# Masserie Salentine S.r.l. Società Agricola

Oggetto: **Assemblea Plenaria n. 61 tenutasi il giorno 14 Novembre 2022: “5.3 ID VIP 5656 - Istruttoria VIA - Progetto per la realizzazione di un impianto eolico composto da 7 aerogeneratori di potenza unitaria pari a 6 MW, corrispondente a una potenza complessiva di 42 MW, ricadente nei Comuni di Veglie (LE), Salice Salentino (LE), e con opere di connessione nei Comuni di Erchie (BR) e San Pancrazio Salentino (BR). - Proponente: Iron Solar S.r.l. – Referente Regionale Puglia,”**

**Osservazioni e richiesta di conoscenza del “Parere CTVIA emesso” ai sensi dell’art. 22 della Legge n. 241/1990**

C – Figura 2 Dettagli

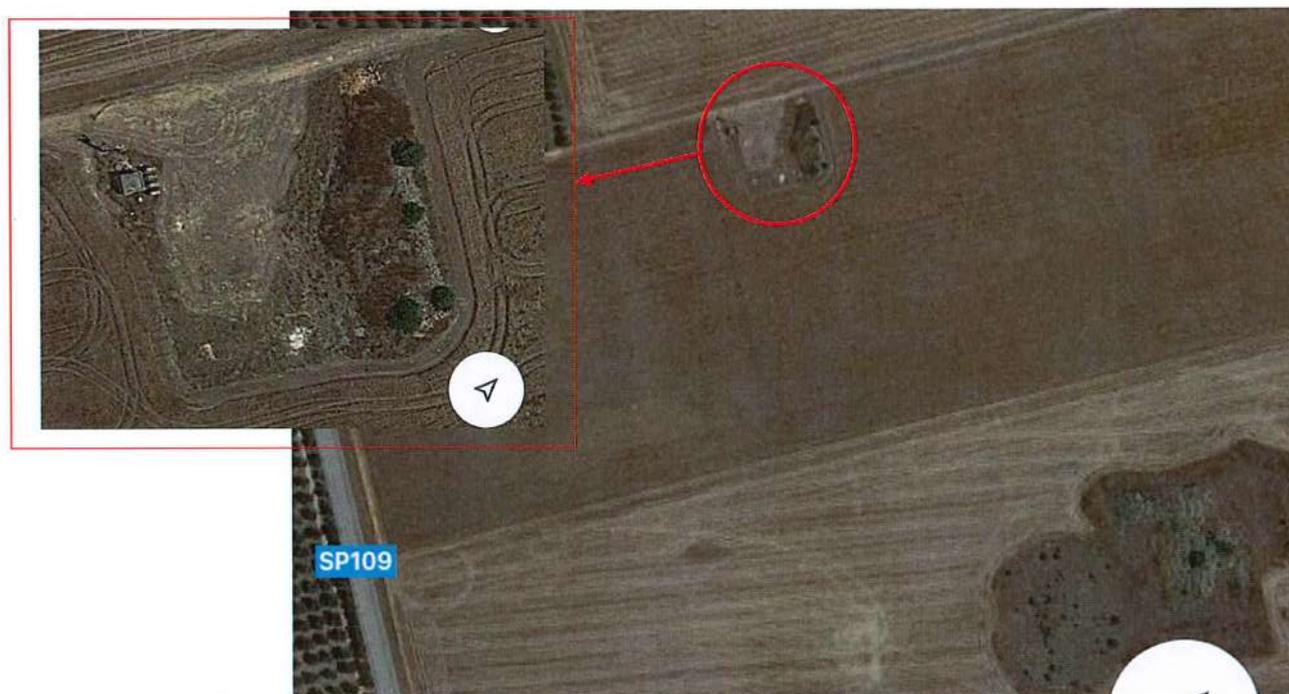
Proseguendo verso Monteruga, nel lotto a destra della provinciale è prevista la realizzazione della torre eolica n. 6 (cfr. figura 1), pare parzialmente sovrapposta con il nucleo naturale isolato (circa 1,9 Ha), contrariamente alle disposizioni di legge.

**E** – Figura 2 Dettagli

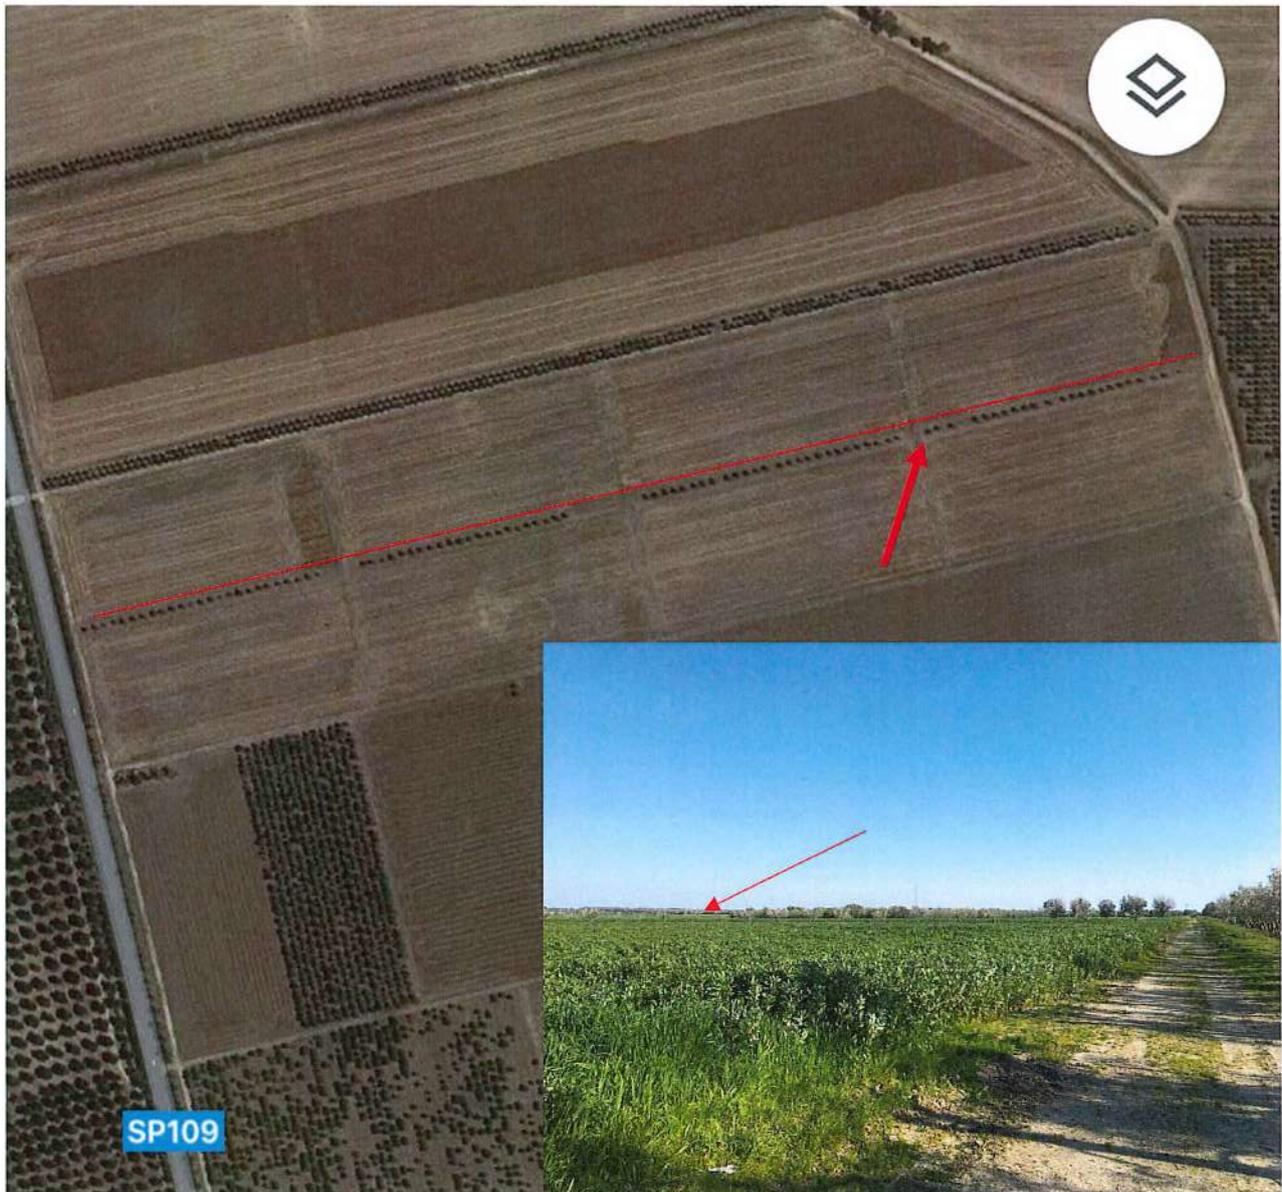
Lungo la SP 109, verso San Pancrazio S.no (BR), dal lato destro della strada, dopo Masseria Monteruga, sussiste un piccolo nucleo di tipo arbustivo (in parte apparentemente percorso da incendio) di circa 1000 m<sup>2</sup>.
